# 改善箇所説明図

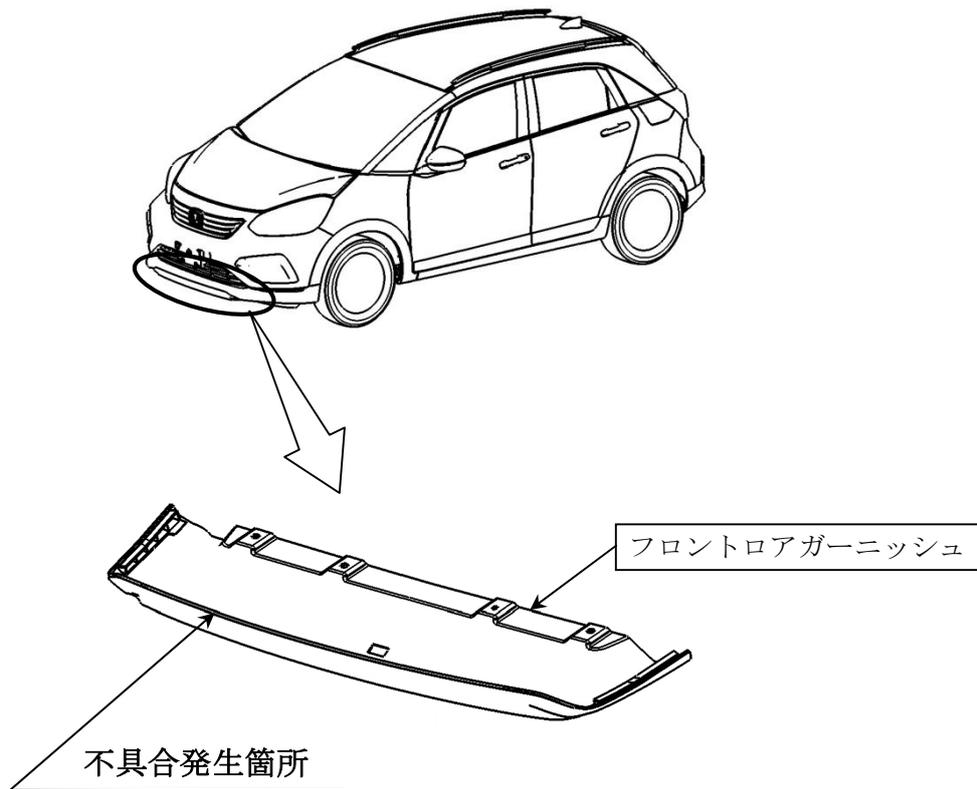
後付け用品として販売したフロントロアガーニッシュにおいて、フロントバンパへの固定構造が不適切なため、当該ガーニッシュの固定テープが剥がれるものがある。そのため、走行中の風圧によりガーニッシュが浮き、最悪の場合、ガーニッシュが脱落し、他の交通の妨げとなるおそれがある。

## 改善の内容

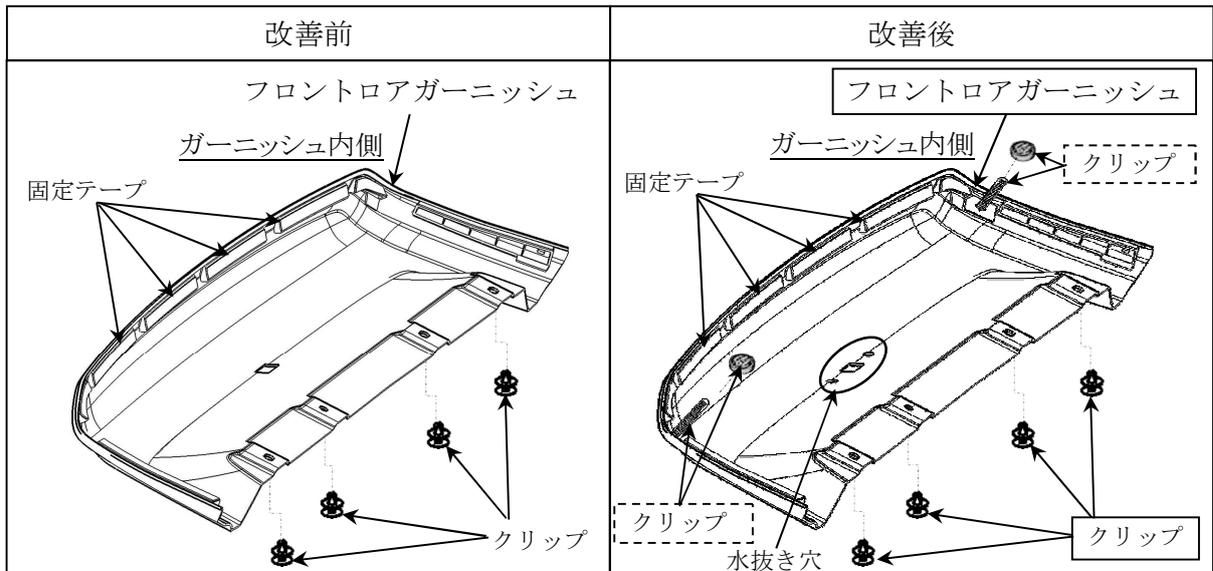
対象の製品が装着されている車両について、フロントロアガーニッシュを対策品と交換する。

識別：フロントロアガーニッシュ下面の水抜き穴が3個である。
